CIRCULAR CON CONSULTA N°04
LICITACIÓN PUBLICA ADIF N° 22/2018

“NUEVO CONSTRUCCIÓN DE UNA NUEVA PLAYA FERROVIARIA Y RAMAL DE CONEXIÓN A TERMINALES DE PUERTOS TIMBÚES EN LA LOCALIDAD DE OLIVEROS – ETAPA 1 - PROVINCIA DE SANTA FE”

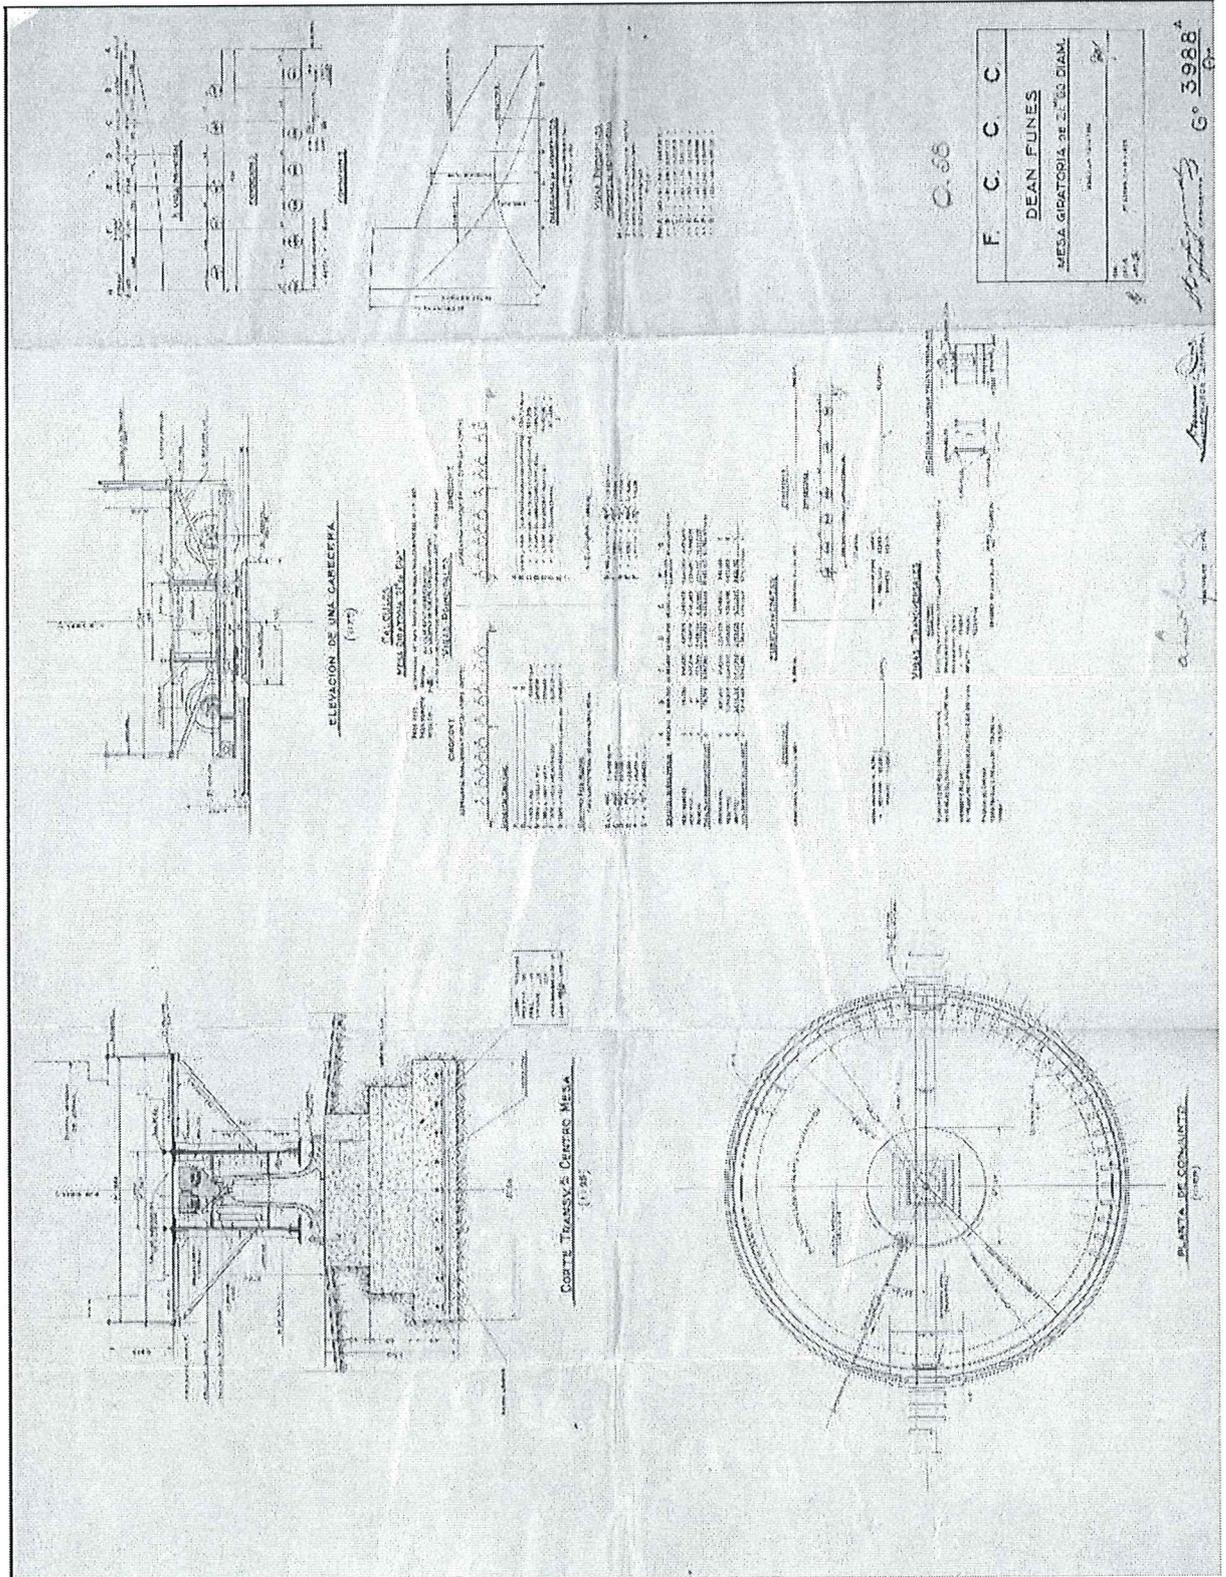
También solicitamos algún plano o información respecto de la mesa en sí, para poder evaluar dimensiones y pesos de los distintos elementos que la componen.

Se anexa a la Sección 4 del Pliego Licitatorio lo siguiente:

- Punto 48.5.6 ACONDICIONAMIENTO MANUAL Y ELÉCTRICO DE LA MESA GIRATORIA.

La Contratista deberá reponer los componentes necesarios a efectos de permitir el accionamiento eléctrico de la mesa giratoria, saber:

- Motor Trifásico de 22HP rotor bobinado.
 - Reóstato para control de velocidad.
 - Dispositivo de arranque y cambio de sentido de giro.
 - Demás componentes menores de accionamiento.
-
- Punto 48.5.7 PLANO TIPO DE MESA GIRATORIA
Se adjunta a efecto informativo el siguiente plano: "Mesa Giratoria de 21,00m de diámetro" dejando en claro que la mesa a desmontar, trasladar, acondicionar e instalar es de 25m. Ver archivo adjunto "Mesa Giratoria Tipo"
